**Verslag huishoudelijke elektrische installatie op laagspanning en zeer lage spanning****Algemeen:**

Referentie: 006-20260921-04	Datum controle: 21/09/2026
Keurder: 006

Eigenaar:	Julie Meyers	EAN-code:	Onbekend
Adres installatie:	Zevenbergen 7, 2500 - Lier	Nummer teller(s):	5456724 unt 2186534
		Distributienetbeheerder installatie:	Fluvius
Datum uitvoering installatie:			
☒ Vóór 01/10/1981			
☐ Tussen 01/10/1981 en 01/06/2020			
☐ Vanaf 01/06/2020			
Type:			
☒ Wooneenheid ☐ Niet-huishoudelijk ☐ PV ☐ Batterij ☐ Laadpaal

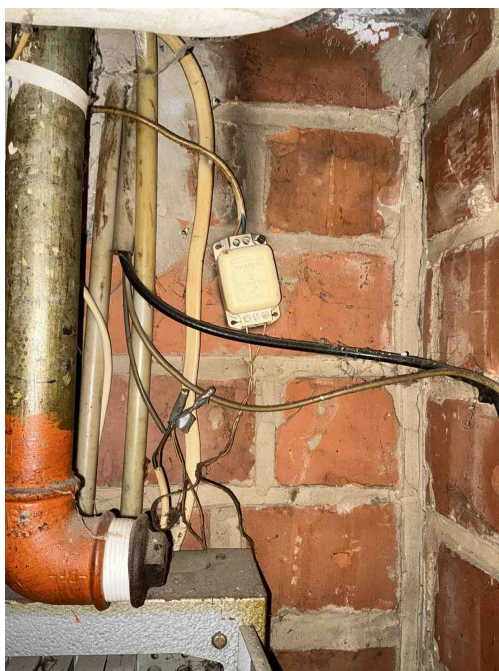
B30 - De houder van de beveiliging in een huishoudelijke ruimte is niet voorzien van aangepaste kalibreerelementen (Boek1: 5.3.5.5).

Opmerking: O.a. bord1

B26 - Het elektrisch bord kon niet gedemonteerd worden (Boek 1: 5.3.5.1).

Opmerking: O.a. bord1

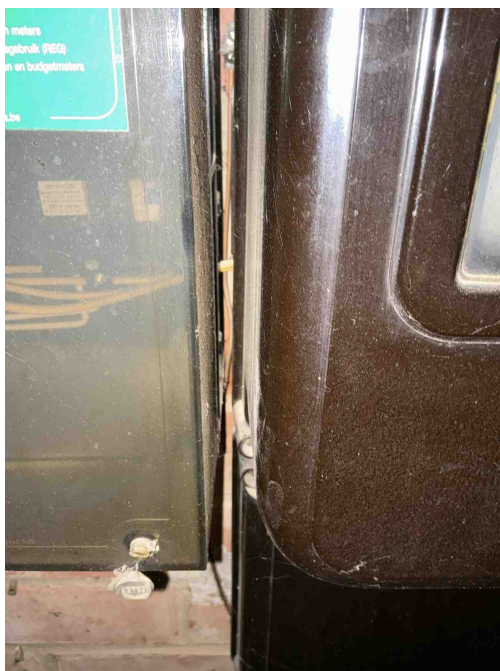
C21 - Het gebruik van geleiders van het type VOB, zonder bijkomende afscherming is niet toegestaan (Boek 1: 5.2.9.6).

Opmerking: O.a. tussen kWh-meters, Beltransfo

C26 - De verbindingen zijn niet gebeurd in borden, in aftakdozen, aan de klemmen van contactdozen, schakelaars of in de verlichtingstoestellen (Boek 1: 5.2.6.1).

Opmerking: O.a. boven bord1

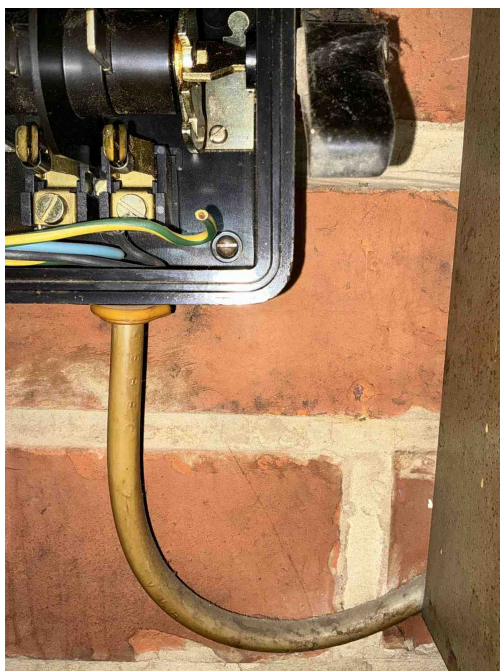
C21 - Het gebruik van geleiders van het type VOB, zonder bijkomende afscherming is niet toegestaan (Boek 1: 5.2.9.6).
Opmerking: O.a. tussen kWh-meters, Beltransfo

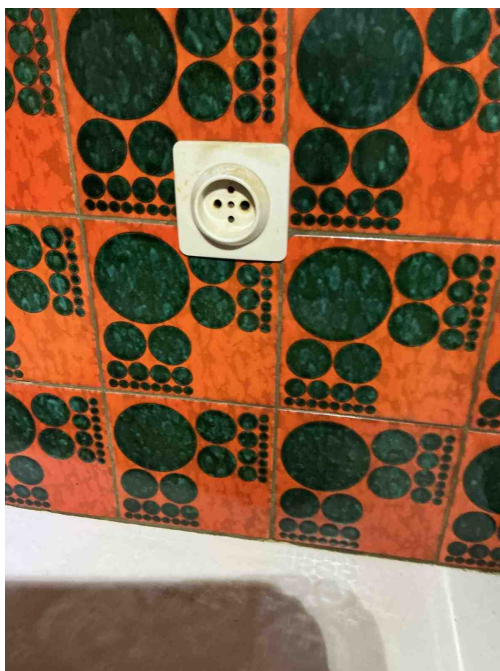
T21 - Het elektrisch materieel is niet geplaatst volgens de voorschriften van de fabrikant/ regels van goed vakmanschap . (Boek 1: 1.4.1.3)

Opmerking: O.a. schroeven bord2

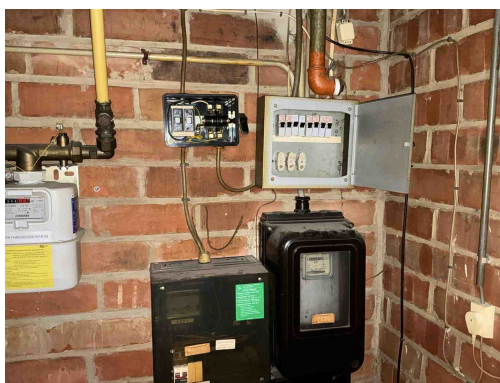
T11 - De contactdozen waarvan de toegekende stroomsterkte maximaal 16A en de toegekende spanning maximaal 250V bedraagt en niet bedoeld zijn voor de voeding van een of meerdere verbruikstoestellen voor een specifiek doel en niet geplaatst zijn in of op schakel- en verdeelborden, beschikken niet of IPXX-D (incl. gemeenschappelijke delen residentieel geheel) (Boek 1: 4.2.2.3/5.3.5.2).

Opmerking: O.a. garage, keuken, badkamer

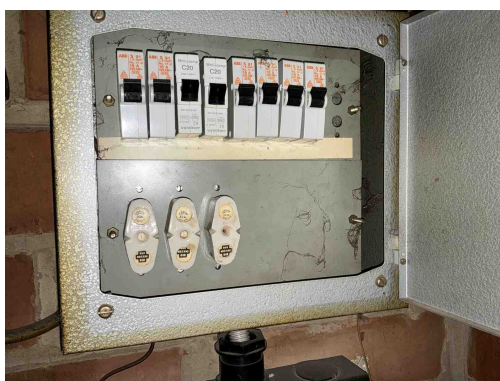
A16 - Er is geen continuïteit van de beschermingsgeleider van de contactdoos (Boek 1: 5.4.3.4).
Opmerking: O.a. badkamer
